Zienswijzennota

**Inpassingsplan provincie Gelderland
'N315 kom Neede – aansluiting grens Tracébesluit N18'**

Besluit hogere waarden Wet Geluidhinder

Provincie Gelderland

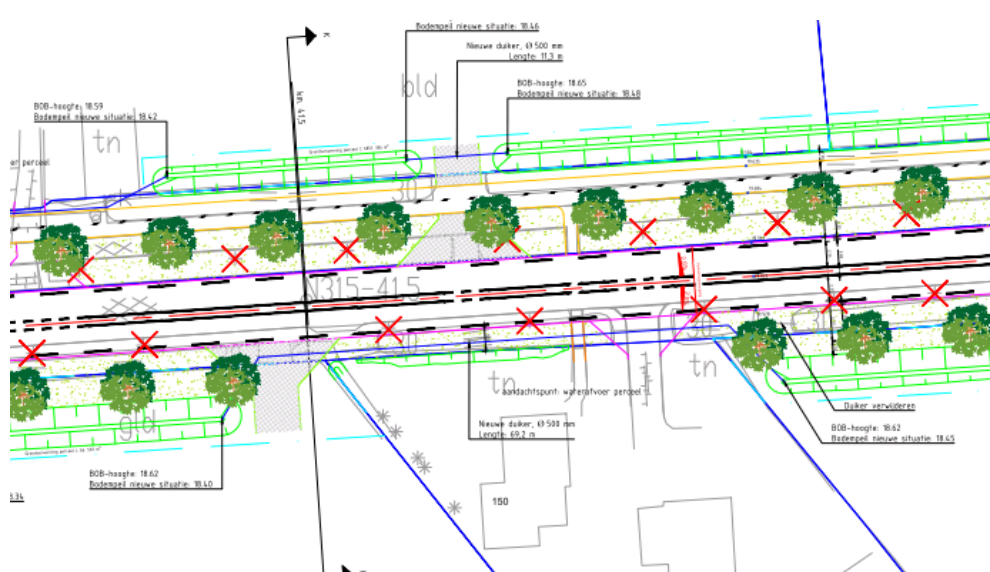
2.5.2.3	In het plan is een stukje sloot bestemd, geprojecteerd naast de Past. van Everdingenstraat, die waarschijnlijk geen functie heeft en achterwege kan blijven.	De eigenaar van de bestaande watergang is de gemeente Borculo. De watergang is functioneel, gezien het feit dat daar op meerdere perioden in het jaar water staat.

Het betreft een zaksloot om het wegwater op te vangen. In het ontwerp is daarom weer een watergang met de functie zaksloot teruggebracht. Deze is wel ruimer gedimensioneerd gezien het feit dat het wegoppervlak op de Van Everdingenstraat toeneemt. De afwatering van dat oppervlak geschiedt door straatkolken die op de sloot aangesloten worden.
